**INFRASTRUTTURE FERROVIARIE STRATEGICHE DEFINITE DALLA LEGGE
OBIETTIVO N. 443/01
LINEA AV/AC TORINO – VENEZIA Tratta VERONA – PADOVA
Lotto funzionale Verona – Bivio Vicenza
PROGETTO**

SC08 - Relazione di confronto P.D. / P.E.

Figura 1 – Punti di indagine realizzati nella fase di Progetto Definitivo.

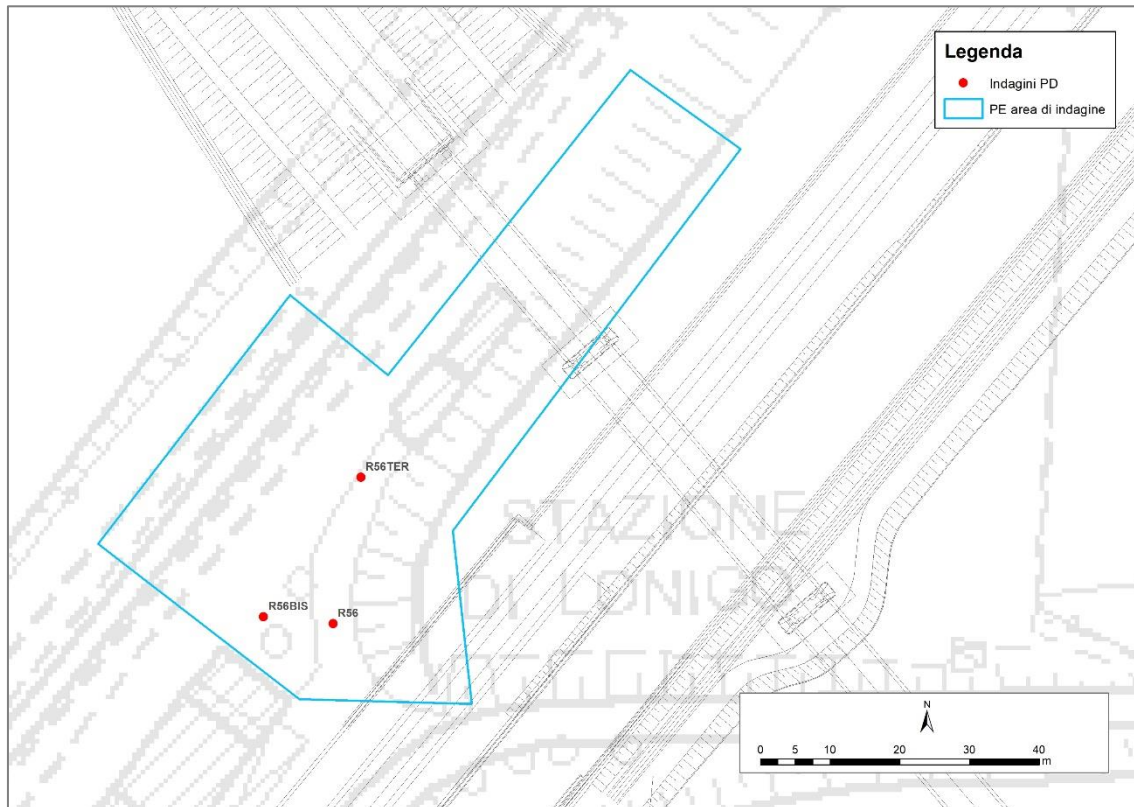
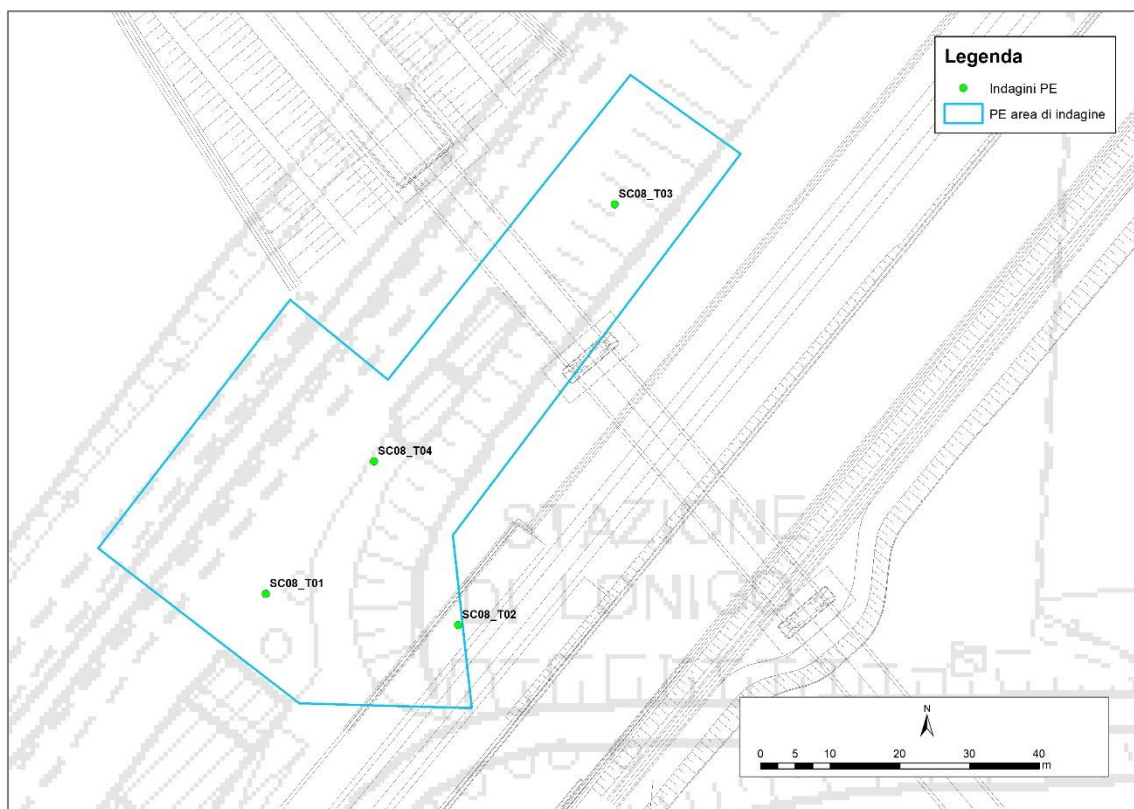
- Nella fase di Progetto Definitivo sono stati realizzati 3 punti di indagine, con il prelievo totale di 8 campioni, prelevati a profondità comprese tra 0 m e 5 m dal p.c. Con il Progetto Esecutivo sono stati realizzati quattro punti di indagine, con il prelievo e analisi di 9 campioni, prelevati tra profondità comprese tra 0 m e 2,5 m dal p.c. Il totale dei campioni esaminati per il sito risulta pari a 17, prelevati da 7 punti di indagine.

Figura 3 – Perimetrazione dei settori per le procedure di rimozione e smaltimento dei rifiuti.

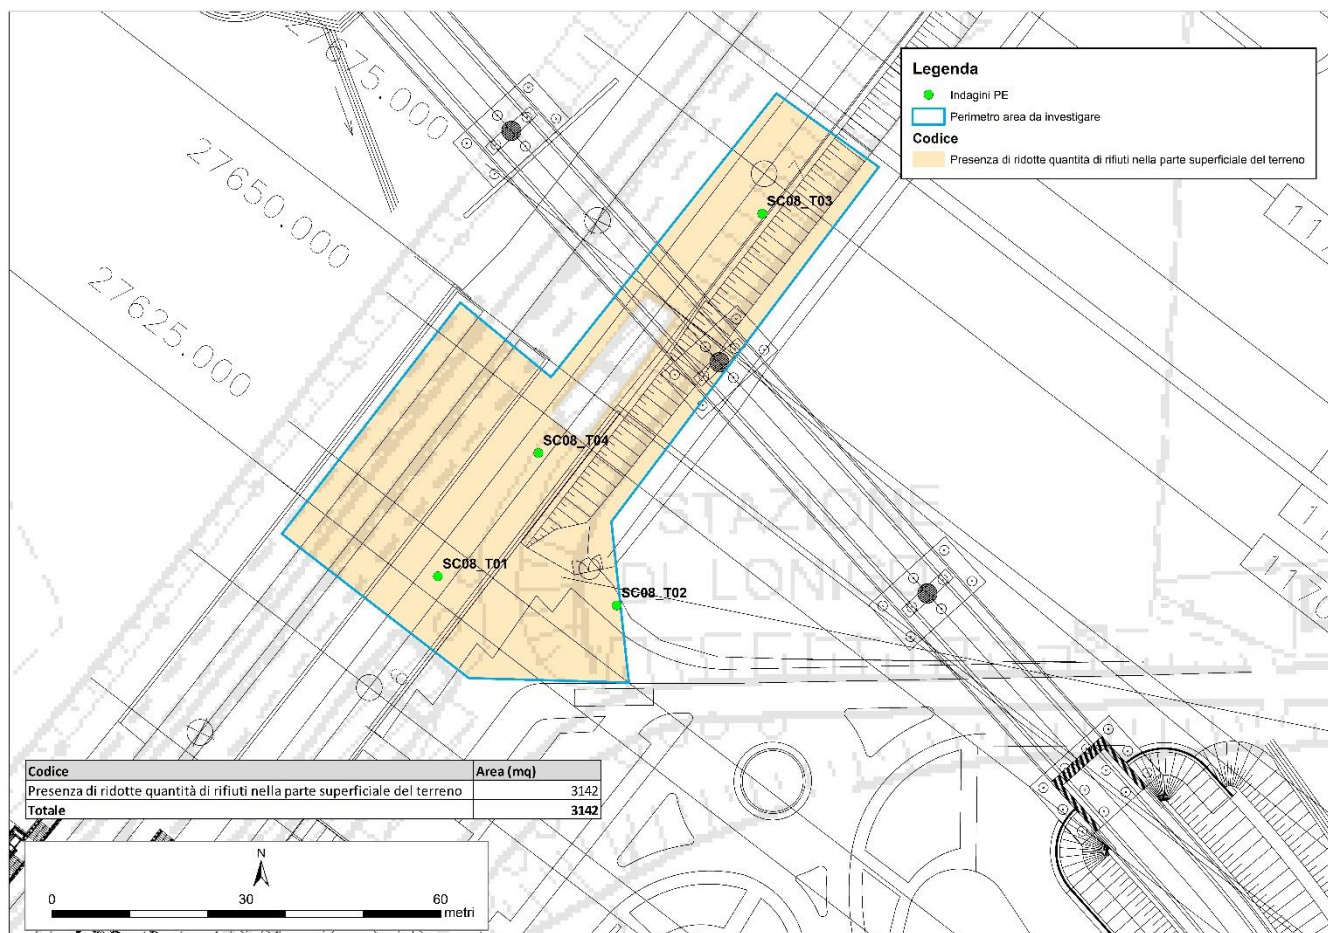
- Per il settore investigato si prevede un intervento di scavo assistito per il primo metro e mezzo di profondità per l'individuazione e invio ad impianto autorizzato dei rifiuti eventualmente inglobati nel terreno.
